**Avis délibéré de la mission régionale d'autorité environnementale
sur l'aménagement hydroélectrique du torrent des Moulins (73)
par la société GEG Energies Nouvelles et Renouvelables sur les
communes de Saint-Foy-Tarentaise et de Montvalezan (Savoie)
(2^e avis)**

Avis n° 2023-ARA-AP-1615

Avis délibéré le 22 décembre 2023

Figure 1: Localisation du projet (source: étude d'impact)

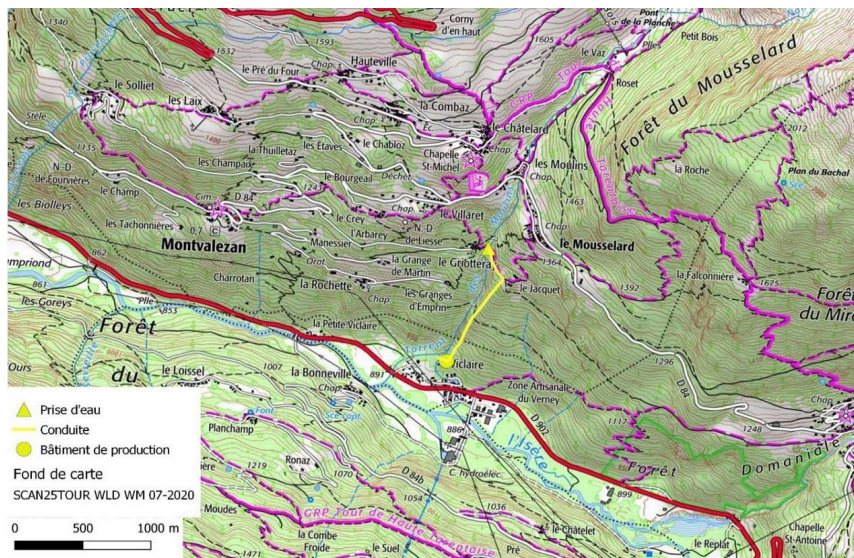
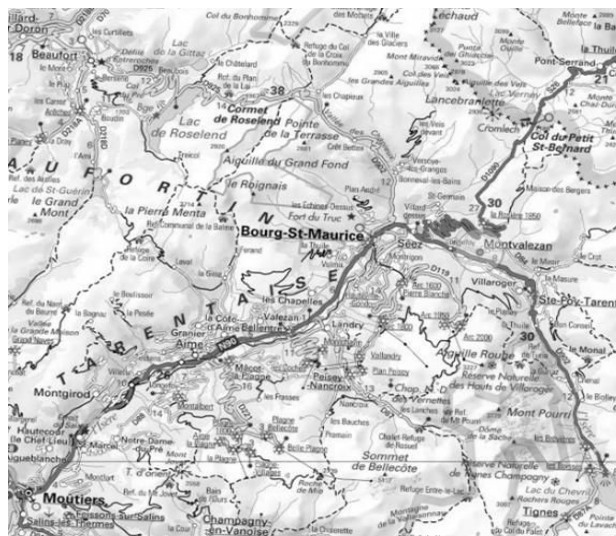
Le raccordement de la centrale au réseau de distribution électrique est décrit en p.28 à 30 de l'étude d'impact. Un réseau électrique enterré de 20 kV d'une longueur totale de 510 m sera créé, son tracé permet d'éviter les traversées d'ouvrages hydrauliques (torrent) et les traversées d'ouvrages routiers (murets – terre-plein central) tout en restant sur des pistes ou routes déjà existantes ou à créer.

En revanche, les capacités d'accueil du poste auquel il est prévu de raccorder l'ouvrage ne sont pas précisées ni si des travaux devront y être conduits.

L'Autorité environnementale recommande de préciser les caractéristiques du poste source et si des travaux devront y être conduits, et dans l'affirmative, de les intégrer au projet.
